Příloha č. 5zzp
Vyhodnocení připomínek obcí a veřejnosti

k materiálu

- **Návrh Změny č. 2 Územního rozvojového plánu**
- **Vyhodnocení vlivů návrhu Změny č. 2 Územního rozvojového plánu na udržitelný rozvoj území**
- **návrhy jednotlivých územních opatření k akceleračním oblastem vymezeným v návrhu Změny č. 2 Územního rozvojového plánu**

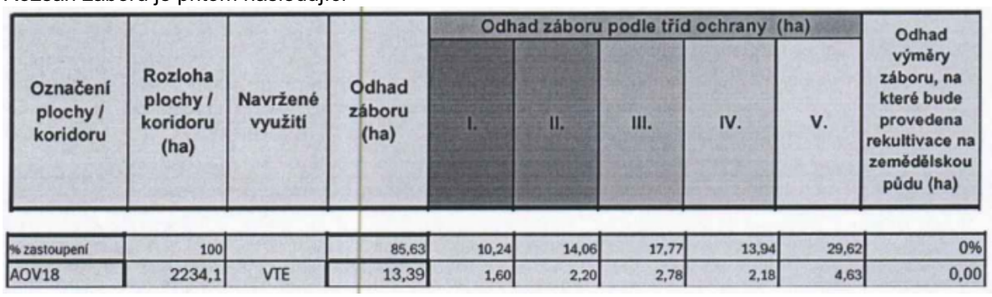
<table>
<tr><th>Poř.č.</th><th>Připomínkové místo</th><th>Číslo jednací</th><th>Článek</th><th>AO</th><th>Připomínka</th><th>Vyhodnocení</th></tr>
<tr><td></td><td></td><td></td><td></td><td></td><td>Ve vyhodnoceni územního opatření se uvádí: "Přítomnost ZPF v I. a II. třídě ochrany. Zábory jsou také v III., IV, a V. třídě ochrany převažuje zábor ve /1. tlí ochrany ZPE S ohledem na velmi nízký rozsah záborů ve vyšší třídě ochrany dále neřešeno. V případě VTE a doprovodných staveb (rozvoden, úložišť cl. energie, komunikací apod.) v AČ) je zábor pro zajlštění bezpečnosti hodnacení považován za trvalý. Uplatnění AO nebude mít vliv na ekologické funkce půdy"
Rozsah záborů je přitom následující'

Podle názoru podatele nelze považovat trvalé zničení skoro 3 hektarů cenné půdy (tento odhad může být navíc podhodnocen) za něco, co není třeba řešit. Takové zdůvodnění záborů je bizarní a nedostačuje požadavkům v § 4 odst. 3 zákona č. 334/1992 Sb., o ochraně ZPF, kde se mj. uvádí, že zemědělskou půdu I. a ll. třídy ochrany lze v územně plánovací dokumentaci určit k jinému než zemědělskému účelu nebo odejmout pouze v případech, kdy jiný veřejný zájem výrazně převažuje nad veřejným zájmem ochrany zemědělského půdního fondu.
Podatel se ze Změny č. 2 ani územního opatřeni AOV18 a jejich odůvodnění nedozvěděl, jak bylo doloženo, že výrazně převažuje veřejný zájem na realizaci VTE nad zájmem na ochraně cenných částí ZPF. Nezjistil ani to, jak zábor ZPF přispěje k tomu, aby byly zmírněny dopady změny klimatu nebo aby byla zvýšena energetická soběstačnosti ČR (a v jakém rozsahu se tak stane). Podatel také neví, proč není možné VTE realizovat jinde, kde by k záborům cenných půd nedošlo. Na uvedené otázky by měla Změna č. 2 odpovědět velmi přesně nebo akcelerační oblast nevymezovat a ponechat vše na územní plány a povolovací řízeni, kde budou moct být zábory skutečně podrobně posouzeny a vyhodnoceny. Podobně to platí pro zábor téměř 3 hektarů lesních pozemků. Podatel požaduje, aby bylo lépe zdůvodněno, proč k těmto záborům dochází a jak kupř. odlesněni zasáhne do systému ekologické stability a do vodních poměrů v území.</td><td></td></tr>

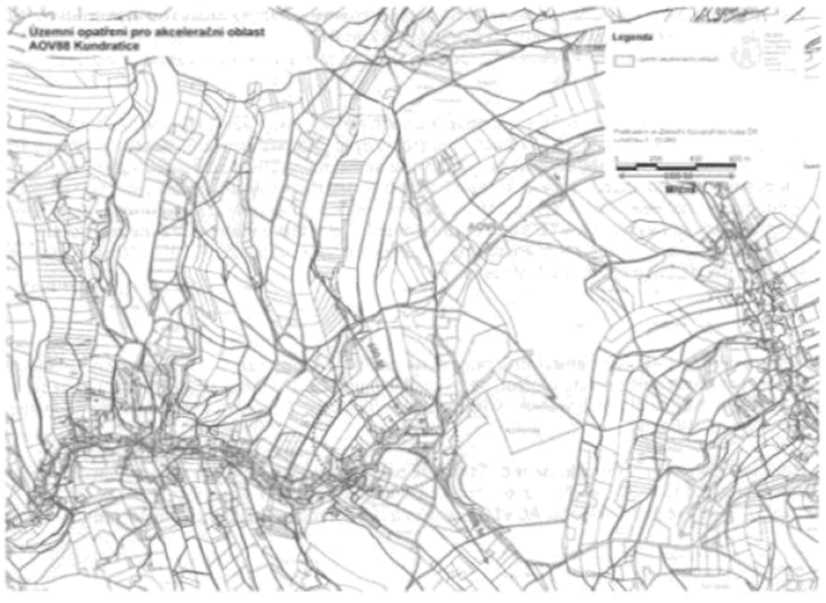
Poř.č.	Připomínkové místo	Číslo jednací	Článek	AO	Připomínka	Vyhodnocení
					Dopady do kvality života obyvatel • Plánovaná hranice AOV88 k obydlené části horních Kundratic to po obou stranách celého údolí se nachází v neakceptovatelné blízkosti existující zástavby. Z plánu Územního opatření pro akcelerační oblast AOV88 Kundratice verze autorizované Ing. Arch. Martinou Kubelkovou dne 13.4.2026 viz obr. je zřejmé, že hranice AOV88 jsou navrženy ve vzdálenosti menší než 400 m od nejbližších staveb. • Zejména v části ZIMROV je oblast AOV88 natolik úzká, **že vzdálenost věže VTE** od nejbližších obytných i rekreačních budov v této části **bude méně než 500 m a zcela zjevně dlouhodobě dojde k vzniku známých negativní dopadů,** které **prokazatelně způsobují zdravotní obtíže** (prašnost, hluk, infrazvuk a nízkofrekvenční hluk, stroboskopický efekt apod.) ať souvisením s výstavbou nebo provozem VTE na občany žijící v této oblasti. • AOV88 se nachází v obdobných klimatických podmínkách jako Krkonoše. V zimních měsících, kdy je krajina pokryta sněhem a podmínky pro přenos hluku jsou příznivější, **ještě dojde ke zvýšení hladiny hluku a negativního dopadu z provozu VTE.** Hluk z otáčejících se rotorů VTE bude slyšet i v dalších částech Kundratic i v okolních obcích. • Výstavba VTE v tak těsné blízkosti staveb znamená nenávratné zhoršení kvality bydlení včetně znemožnění užívání zahrad, majetku a poškození kvality života obyvatel nejen žijících v této části obce.

Poř.č.	Připomínkové místo	Číslo jednací	Článek	AO	Připomínka	Vyhodnocení
					• Blízkost věží VTE na východním a jižním křídle AOV88 způsobí **„stroboskopický efekt"** kmitajících stínů lopatek na domy určené k bydlení i rekreaci zejména v horní části obce zjevně **nesplní připuštěných 30 hodin za rok**. Naopak pro běžný život obyvatel dojde **k neakceptovatelnému překročení této normy**. Vzhledem ke geografickým podmínkám horní části Kundratic, současné orientaci existující zástavby vznikne stroboskopický efekt každý sluneční den, kdy budou VTE v provozu. Reálně očekáváme vznik stroboskopického efektu prakticky více než v 40 % slunečního svitu v dopoledních hodinách a více než 20 % slunečního svitu v odpoledních každého dne. Navíc v zimních měsících, kdy je slunce jen nízko nad horizontem okolní krajiny bude procento ještě vyšší. Dojde k snížení kvality bydlení a znemožnění užívání zahrad po vybraných částech dne. Dopad do Plánu rozvoje vodovodů a kanalizací Libereckého kraje • V lokalitě AO88 je plánováno vybudování nového zdroje vody pro veřejnou potřebu v Kundraticích. Výstavba, resp. vybudování základů věží VTE a případných bateriových úložišť ohrozí kapacitu spodních i povrchových vod stávajícího i budoucího vodního zdroje v povodí horní části Kundratického potoka. Aktuálně **nebyla provedena studie a ani nikdo odpovědně neumí stanovit dopady vodní zdroje.** Zmařené investice obyvatel • Řada obyvatelů staveb investovala soukromé prostředky do pořízení fotovoltaických elektráren (FTE), které jsou orientované na střechách staveb tak, aby maximálně využívaly sluneční svit pro výrobu eklektické energie. V současné době **nejsou známy a nebyly analyzovány dlouhodobé dopady stroboskopického efektu na provoz a výkon FTE**. Není známo, jaký vliv bude mít na životnost solárních panelů a výkon FTE, zda nedojde ke zmaření úsilí a investic do výstavby FTE, které obyvatelé obce vynaložili. • AOV88 je situována v klimaticky sušší oblasti, chudé na dešťové srážky, které jsou primárně zachytávány hřebeny Krkonoš. V letních měsících, kdy je nedostatek srážek nastávají situace kdy dochází k regulaci spotřeby pitné vody: Pitná voda se nesmí používat na zalévání zahrad, napouštění bazénů, mytí aut apod. V reakci na tuto realitu řada obyvatel investovala prostředky do vybudování vlastních retenčních nádrží pro zachytávání dešťové vody. Existuje riziko, resp. není znám dopad, zda **výstavba VTE současnou situaci nedostatku vláhy v krajině nezhorší**. V takovém případě by došlo k znehodnocení investic obyvatel do zachytávání dešťové vody mimo jiné investic vládního programu Dešťovka. Krajinný ráz a vizuální dopad • Realizace oblast AOV88 **nenávratně negativně změní krajinný ráz**. Dojde k narušení výhledů do přírodních lokalit celé oblasti, výhledů na i z okolních vzdálených vrchů (např. Tábor, Kozákov, Zvičina), výhledů z blízkých vrcholů Krkonoš do krajiny (např. Benecko, Žalý) i výhledů na místní vrcholy např. Strážník. • **Krajinný ráz je chráněn zákonem č. 114/1992 Sb**. Stavby výšky 200+ m zásadně mění charakter krajiny v okruhu 20–30 km. Posouzení musí zahrnovat vizualizace a hodnocení pro konkrétní lokality. **V odůvodnění návrhu AOV88** je analýza dopadu do panoramatickém pohledu **vynechána**.

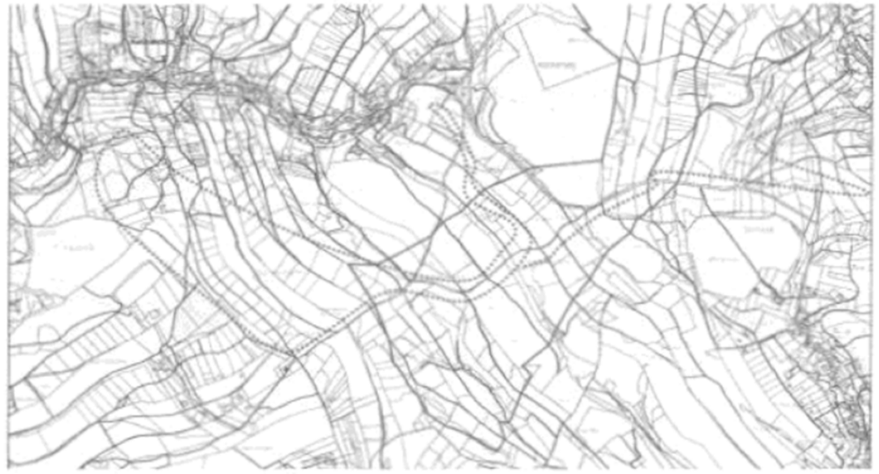
Poř.č.	Připomínkové místo	Číslo jednací	Článek	AO	Připomínka	Vyhodnocení
					Dopady do rekreační a sportovní oblasti • Jak patrno z návrhu plánu Územního opatření pro akcelerační oblast AOV88 Kundratice viz obrázek, uvnitř plánované AOV88 se nachází turistické trasy. Trasy jsou v letních měsících využívány obyvateli i rekreanty pro turistiku a cykloturistiku, v zimních měsících jako běžkařské trasy, které upravuje obec Kundratice. Běžkařské trasy vedou až do Jilemnice. Navazují a jsou součástí všesportovního areálu Hraběnka, který nabízí celoročně množství aktivit pro širokou veřejnost i organizované sportovce a byl nově vybudován po roce 2014 rozpočtem za více než za 20 mil Kč. • Vzhledem k prokázané skutečnosti v jiných lokalitách, resp. **odlétávání ledu z lopatek** VTE, lze očekávat, že podobně **dojde z důvodu bezpečnosti obyvatel k zákazu přístupu k věži v perimetru stovek metrů**, což by reálně v zimních měsících znamenalo **uzavření dotčených běžkařských tras** a turistických cest a zmaření možnosti jejich využití pro sportovní a rekreační účely.

Požaduji důsledné přehodnocení navržené akcelerační oblasti a její vyloučení z návrhu změny č. 2 ÚRP. Na základě výše uvedeného požaduji důsledné přehodnoceni navržené akcelerační oblasti a její vyloučení z návrhu změny č. 2 ÚRP. E. Rozpor se zákony a právními předpisy ČR a EU Návrh může být v rozporu zejména s: · zákonem č. 500/2004 Sb., správní řád, · zákonem č. 100/2001 Sb., o posuzováni vlivů na životní prostředí (EIA), · zákonem č. 114/1992 Sb., o ochraně přírody a krajiny, · zákonem č. 334/1992 Sb., o ochraně zemědělského půdního fondu, · zákonem č. 283/2021 Sb., stavební zákon, · podmínkami směrnice EU RED III (nevhodně zvolená lokalita, nevyřešené dopady) · principem předběžné opatrnosti dle čl. 191 SFEU, · právem na příznivé životní prostředí dle čl. 35 Listiny základních práv a svobod, · právem na ochranu zdraví dle čl. 31 Listiny základních práv a svobod, · právem na ochranu vlastnictví dle čl. 11 Listiny základních práv a svobod.

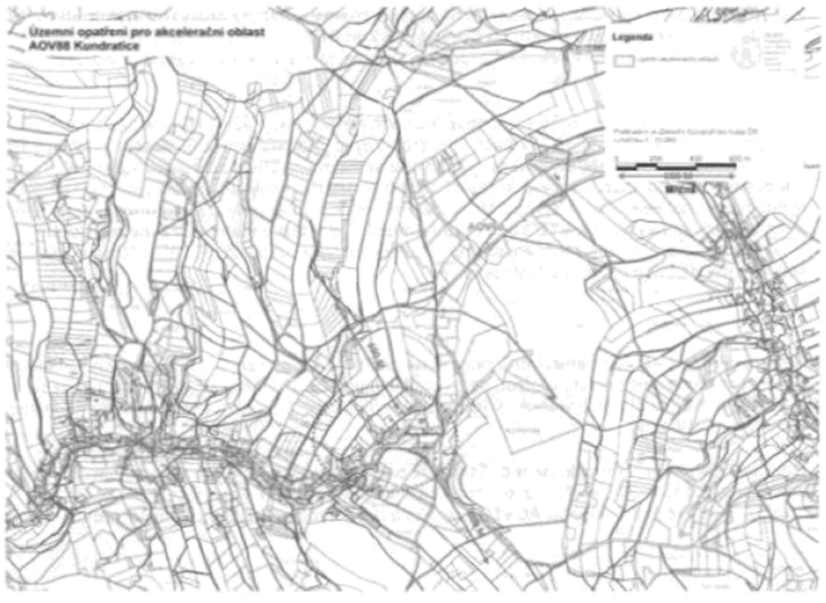
Poř.č.	Připomínkové místo	Číslo jednací	Článek	AO	Připomínka	Vyhodnocení
					Dopady do kvality života obyvatel • Plánovaná hranice AOV88 k obydlené části horních Kundratic to po obou stranách celého údolí se nachází v neakceptovatelné blízkosti existující zástavby. Z plánu Územního opatření pro akcelerační oblast AOV88 Kundratice verze autorizované Ing. Arch. Martinou Kubelkovou dne 13.4.2026 viz obr. je zřejmé, že hranice AOV88 jsou navrženy ve vzdálenosti menší než 400 m od nejbližších staveb. • Zejména v části ZIMROV je oblast AOV88 natolik úzká, **že vzdálenost věže VTE** od nejbližších obytných i rekreačních budov v této části **bude méně než 500 m a zcela zjevně dlouhodobě dojde k vzniku známých negativní dopadů,** které **prokazatelně způsobují zdravotní obtíže** (prašnost, hluk, infrazvuk a nízkofrekvenční hluk, stroboskopický efekt apod.) ať souvisením s výstavbou nebo provozem VTE na občany žijící v této oblasti. • AOV88 se nachází v obdobných klimatických podmínkách jako Krkonoše. V zimních měsících, kdy je krajina pokryta sněhem a podmínky pro přenos hluku jsou příznivější, **ještě dojde ke zvýšení hladiny hluku a negativního dopadu z provozu VTE.** Hluk z otáčejících se rotorů VTE bude slyšet i v dalších částech Kundratic i v okolních obcích. • Výstavba VTE v tak těsné blízkosti staveb znamená nenávratné zhoršení kvality bydlení včetně znemožnění užívání zahrad, majetku a poškození kvality života obyvatel nejen žijících v této části obce.

Poř.č.	Připomínkové místo	Číslo jednací	Článek	AO	Připomínka	Vyhodnocení
					• Blízkost věží VTE na východním a jižním křídle AOV88 způsobí **„stroboskopický efekt"** kmitajících stínů lopatek na domy určené k bydlení i rekreaci zejména v horní části obce zjevně **nesplní přípustných 30 hodin za rok**. Naopak pro běžný život obyvatel dojde **k neakceptovatelnému překročení této normy**. Vzhledem ke geografickým podmínkám horní části Kundratic, současné orientaci existující zástavby vznikne stroboskopický efekt každý sluneční den, kdy budou VTE v provozu. Reálně očekáváme vznik stroboskopického efektu prakticky více než v 40 % slunečního svitu v dopoledních hodinách a více než 20 % slunečního svitu v odpoledních každého dne. Navíc v zimních měsících, kdy je slunce jen nízko nad horizontem okolní krajiny bude procento ještě vyšší. Dojde k snížení kvality bydlení a znemožnění užívání zahrad po vybraných částech dne. Dopad do Plánu rozvoje vodovodů a kanalizací Libereckého kraje • V lokalitě AO88 je plánováno vybudování nového zdroje vody pro veřejnou potřebu v Kundraticích. Výstavba, resp. vybudování základů věží VTE a případných bateriových úložišť ohrozí kapacitu spodních i povrchových vod stávajícího i budoucího vodního zdroje v povodí horní části Kundratického potoka. Aktuálně **nebyla provedena studie a ani nikdo odpovědně neumí stanovit dopady vodní zdroje.** Zmařené investice obyvatel • Řada obyvatelů staveb investovala soukromé prostředky do pořízení fotovoltaických elektráren (FTE), které jsou orientované na střechách staveb tak, aby maximálně využívaly sluneční svit pro výrobu eklektické energie. V současné době **nejsou známy a nebyly analyzovány dlouhodobé dopady stroboskopického efektu na provoz a výkon FTE**. Není známo, jaký vliv bude mít na životnost solárních panelů a výkon FTE, zda nedojde ke zmaření úsilí a investic do výstavby FTE, které obyvatelé obce vynaložili. • AOV88 je situována v klimaticky sušší oblasti, chudé na dešťové srážky, které jsou primárně zachytávány hřebeny Krkonoš. V letních měsících, kdy je nedostatek srážek nastávají situace kdy dochází k regulaci spotřeby pitné vody: Pitná voda se nesmí používat na zalévání zahrad, napouštění bazénů, mytí aut apod. V reakci na tuto realitu řada obyvatel investovala prostředky do vybudování vlastních retenčních nádrží pro zachytávání dešťové vody. Existuje riziko, resp. není znám dopad, zda **výstavba VTE současnou situaci nedostatku vláhy v krajině nezhorší**. V takovém případě by došlo k znehodnocení investic obyvatel do zachytávání dešťové vody mimo jiné investic vládního programu Dešťovka. Krajinný ráz a vizuální dopad • Realizace oblast AOV88 **nenávratně negativně změní krajinný ráz**. Dojde k narušení výhledů do přírodních lokalit celé oblasti, výhledů na i z okolních vzdálených vrchů (např. Tábor, Kozákov, Zvičina), výhledů z blízkých vrcholů Krkonoš do krajiny (např. Benecko, Žalý) i výhledů na místní vrcholy např. Strážník. • **Krajinný ráz je chráněn zákonem č. 114/1992 Sb**. Stavby výšky 200+ m zásadně mění charakter krajiny v okruhu 20–30 km. Posouzení musí zahrnovat vizualizace a hodnocení pro konkrétní lokality. **V odůvodnění návrhu AOV88** je analýza dopadu do panoramatickém pohledu **vynechána**.

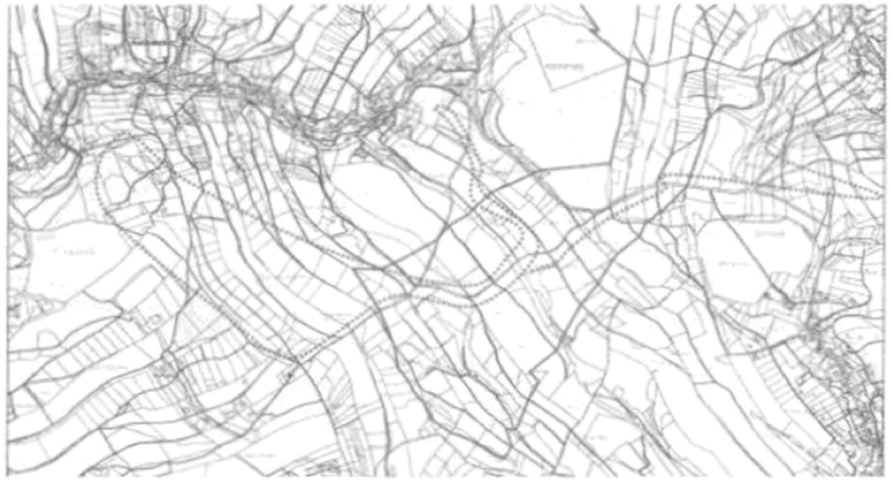
Poř.č.	Připomínkové místo	Číslo jednací	Článek	AO	Připomínka	Vyhodnocení
					Dopady do rekreační a sportovní oblasti • Jak patrno z návrhu plánu Územního opatření pro akcelerační oblast AOV88 Kundratice viz obrázek, uvnitř plánované AOV88 se nachází turistické trasy. Trasy jsou v letních měsících využívány obyvateli i rekreanty pro turistiku a cykloturistiku, v zimních měsících jako běžkařské trasy, které upravuje obec Kundratice. Běžkařské trasy vedou až do Jilemnice. Navazují a jsou součástí všesportovního areálu Hraběnka, který nabízí celoročně množství aktivit pro širokou veřejnost i organizované sportovce a byl nově vybudován po roce 2014 rozpočtem za více než za 20 mil Kč. • Vzhledem k prokázané skutečnosti v jiných lokalitách, resp. **odlétávání ledu z lopatek** VTE, lze očekávat, že podobně **dojde z důvodu bezpečnosti obyvatel k zákazu přístupu k věži v perimetru stovek metrů**, což by reálně v zimních měsících znamenalo **uzavření dotčených běžkařských tras** a turistických cest a zmaření možnosti jejich využití pro sportovní a rekreační účely.

Požaduji důsledné přehodnocení navržené akcelerační oblasti a její vyloučení z návrhu změny č. 2 ÚRP. Na základě výše uvedeného požaduji důsledné přehodnoceni navržené akcelerační oblasti a její vyloučení z návrhu změny č. 2 ÚRP. E. Rozpor se zákony a právními předpisy ČR a EU Návrh může být v rozporu zejména s: · zákonem č. 500/2004 Sb., správní řád, · zákonem č. 100/2001 Sb., o posuzováni vlivů na životní prostředí (EIA), · zákonem č. 114/1992 Sb., o ochraně přírody a krajiny, · zákonem č. 334/1992 Sb., o ochraně zemědělského půdního fondu, · zákonem č. 283/2021 Sb., stavební zákon, · podmínkami směrnice EU RED III (nevhodně zvolená lokalita, nevyřešené dopady) · principem předběžné opatrnosti dle čl. 191 SFEU, · právem na příznivé životní prostředí dle čl. 35 Listiny základních práv a svobod, · právem na ochranu zdraví dle čl. 31 Listiny základních práv a svobod, · právem na ochranu vlastnictví dle čl. 11 Listiny základních práv a svobod. Závěr

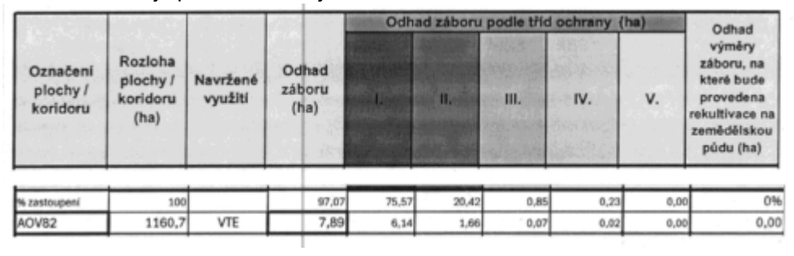
10. Vlivy na zemědělský půdní fond
Ve vyhodnocení územního opatřeni se uvádí: "Přítomnost ZPF v I. až IV. třídě ochrany převažuje zábor v I. třídě ochrany. S ohledem na velmi nízký rozsah záborů ve vyšší třídě ochrany dále neřešeno. V případě VTE a doprovodných staveb (rozvoden, úložišť el. energie, komunikaci apod.) v AO je zábor pro zajištění bezpečnosti hodnocení považován za trvalý. Uplatnění AO nebude mít vliv na ekologické funkce půdy."
Rozsah záborů je přitom následující:

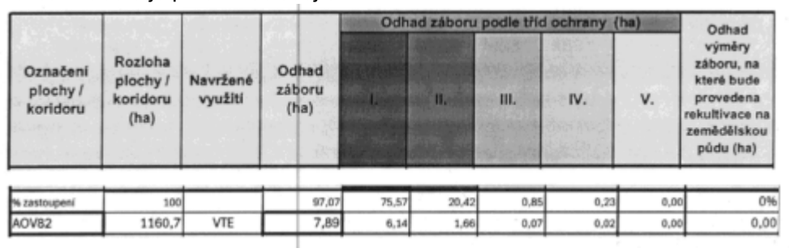
10. Vlivy na zemědělský půdní fond
Ve vyhodnocení územního opatřeni se uvádí: "Přítomnost ZPF v I. až IV. třídě ochrany převažuje zábor v I. třídě ochrany. S ohledem na velmi nízký rozsah záborů ve vyšší třídě ochrany dále neřešeno. V případě VTE a doprovodných staveb (rozvoden, úložišť el. energie, komunikaci apod.) v AO je zábor pro zajištění bezpečnosti hodnocení považován za trvalý. Uplatnění AO nebude mít vliv na ekologické funkce půdy."
Rozsah záborů je přitom následující:

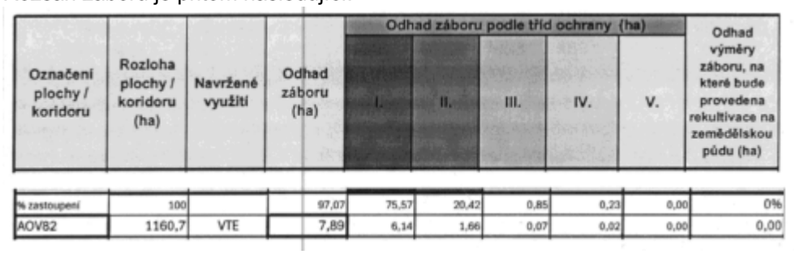
10. Vlivy na zemědělský půdní fond
Ve vyhodnocení územního opatřeni se uvádí: "Přítomnost ZPF v I. až IV. třídě ochrany převažuje zábor v I. třídě ochrany. S ohledem na velmi nízký rozsah záborů ve vyšší třídě ochrany dále neřešeno. V případě VTE a doprovodných staveb (rozvoden, úložišť el. energie, komunikaci apod.) v AO je zábor pro zajištění bezpečnosti hodnocení považován za trvalý. Uplatnění AO nebude mít vliv na ekologické funkce půdy."
Rozsah záborů je přitom následující:

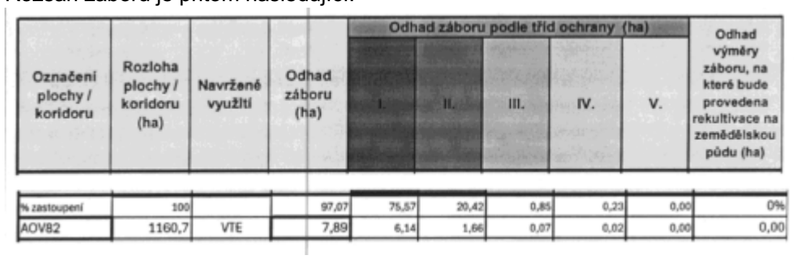
<table>
<tr><th>Poř.č.</th><th>Připomínkové místo</th><th>Číslo jednací</th><th>Článek</th><th>AO</th><th>Připomínka</th><th>Vyhodnocení</th></tr>
<tr><td></td><td></td><td></td><td></td><td></td><td>případě VTE a doprovodných staveb (rozvoden, úložišť el. energie, komunikaci apod.) v AO je zábor pro zajištění bezpečnosti hodnocení považován za trvalý. Uplatnění AO nebude mít vliv na ekologické funkce půdy."
Rozsah záborů je přitom následující:

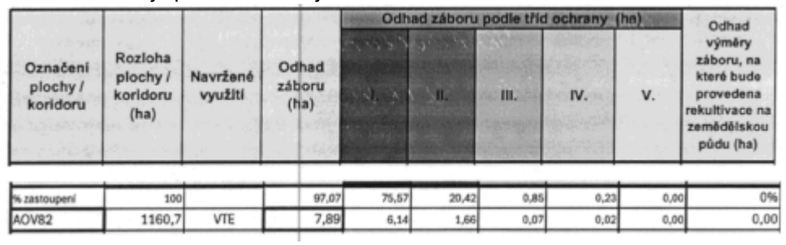
Poř.č.	Připomínkové místo	Číslo jednací	Článek	AO	Připomínka	Vyhodnocení
					Z vyhodnocení územního opatření AOV82 ani Změny č. 2 jako celku ani z jejich odůvodnění není vůbec zřejmé, jak bylo s těmito fakty naloženo. 10. Vlivy na zemědělský půdní fond Ve vyhodnocení územního opatřeni se uvádí: "Přítomnost ZPF v I. až IV. třídě ochrany převažuje zábor v I. třídě ochrany. S ohledem na velmi nízký rozsah záborů ve vyšší třídě ochrany dále neřešeno. V případě VTE a doprovodných staveb (rozvoden, úložišť el. energie, komunikaci apod.) v AO je zábor pro zajištění bezpečnosti hodnocení považován za trvalý. Uplatnění AO nebude mít vliv na ekologické funkce půdy." Rozsah záborů je přitom následující:

Podle názoru podatele nelze považovat trvalé zničeni 7,8 hektarů cenné půdy (tento odhad může být navíc podhodnocen) za něco, co není třeba řešit. Takové zdůvodněni záborů je bizarní a nedostačuje požadavkům v § 4 odst. 3 zákona č. 334/1992 Sb., o ochraně ZPF, kde se mj. uvádí, že zemědělskou půdu I. a ||. třídy ochrany lze v územně plánovací dokumentaci určit k jinému než zemědělskému účelu nebo odejmout pouze v případech, kdy jiný veřejný zájem výrazně převažuje nad veřejným zájmem ochrany zemědělského půdního fondu. Podatel se ze Změny č. 2 ani územního opatřeni AOV82 a jejich odůvodněni nedozvěděl, jak bylo doloženo, že výrazně převažuje veřejný zájem na realizaci VTE nad zájmem na ochraně cenných částí ZPF. Nezjistil ani to, jak zábor ZPF přispěje k tomu, aby byly zmírněny dopady změny klimatu nebo aby byla zvýšena energetická soběstačnosti ČR (a v jakém rozsahu se tak stane). Podatel také neví, proč není možné VTE realizovat jinde, kde by k záborům cenných půd nedošlo. Na uvedené otázky by měla Změna č. 2 odpovědět velmi přesně nebo akcelerační oblast nevymezovat a ponechat vše na územní plány a povolovací řízení, kde budou moct být zábory skutečně podrobně posouzeny a vyhodnoceny. 11. Další připomínky podatele:

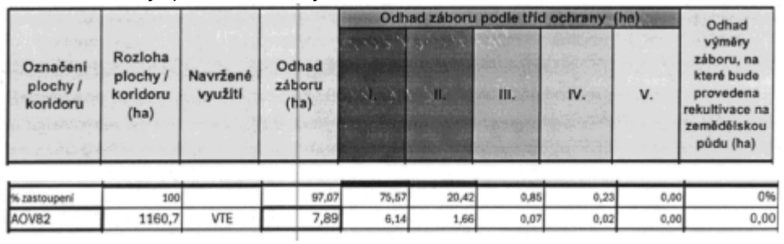
Poř.č.	Připomínkové místo	Číslo jednací	Článek	AO	Připomínka	Vyhodnocení
					Je také známo, že VTE velmi výrazně ovlivňují klima ve svém okolí (negativně). Jedná se především o dopady na teplotu zemského povrchu, fyzikálně-chemické vlastnosti půdy, rychlost větru, vlhkost a srážky. Větrné elektrárny na pevnině mají významný oteplovací vliv na teplotu zemského povrchu v noci. V důsledku zhoršování fyzikálně-chemických vlastností půdy dochází k vysušování lokalit nacházejících se u VTE. Půdní vlhkost navíc ovlivňuje rovnováhu ekosystému, což ohrožuje ekologickou stabilitu krajiny a některé druhy zvířat. Z vyhodnocení územního opatření AOV82 ani Změny č. 2 jako celku ani z jejich odůvodnění není vůbec zřejmé, jak bylo s těmito fakty naloženo. 10. Vlivy na zemědělský půdní fond Ve vyhodnocení územního opatřeni se uvádí: "Přítomnost ZPF v I. až IV. třídě ochrany převažuje zábor v I. třídě ochrany. S ohledem na velmi nízký rozsah záborů ve vyšší třídě ochrany dále neřešeno. V případě VTE a doprovodných staveb (rozvoden, úložišť el. energie, komunikaci apod.) v AO je zábor pro zajištění bezpečnosti hodnocení považován za trvalý. Uplatnění AO nebude mít vliv na ekologické funkce půdy." Rozsah záborů je přitom následující:

% zastoupení 100 97,07 75,57 20,42 0,85 0,23 0,00 0% AOV82 1160,7 VTE 7,89 6,14 1,66 0,07 0,02 0,00 0,00 Podle názoru podatele nelze považovat trvalé zničeni 7,8 hektarů cenné půdy (tento odhad může být navíc podhodnocen) za něco, co není třeba řešit. Takové zdůvodněni záborů je bizarní a nedostačuje požadavkům v § 4 odst. 3 zákona č. 334/1992 Sb., o ochraně ZPF, kde se mj. uvádí, že zemědělskou půdu I. a II. třídy ochrany lze v územně plánovací dokumentaci určit k jinému než zemědělskému účelu nebo odejmout pouze v případech, kdy jiný veřejný zájem výrazně převažuje nad veřejným zájmem ochrany zemědělského půdního fondu. Podatel se ze Změny č. 2 ani územního opatřeni AOV82 a jejich odůvodněni nedozvěděl, jak bylo doloženo, že výrazně převažuje veřejný zájem na realizaci VTE nad zájmem na ochraně cenných částí ZPF. Nezjistil ani to, jak zábor ZPF přispěje k tomu, aby byly zmírněny dopady změny klimatu nebo aby byla zvýšena energetická soběstačnosti ČR (a v jakém rozsahu se tak stane). Podatel také neví, proč není možné VTE realizovat jinde, kde by k záborům cenných půd nedošlo. Na uvedené otázky by měla Změna č. 2 odpovědět velmi přesně nebo akcelerační oblast nevymezovat a ponechat vše na územní plány a povolovací řízení, kde budou moct být zábory skutečně podrobně posouzeny a vyhodnoceny. 11. Další připomínky podatele:
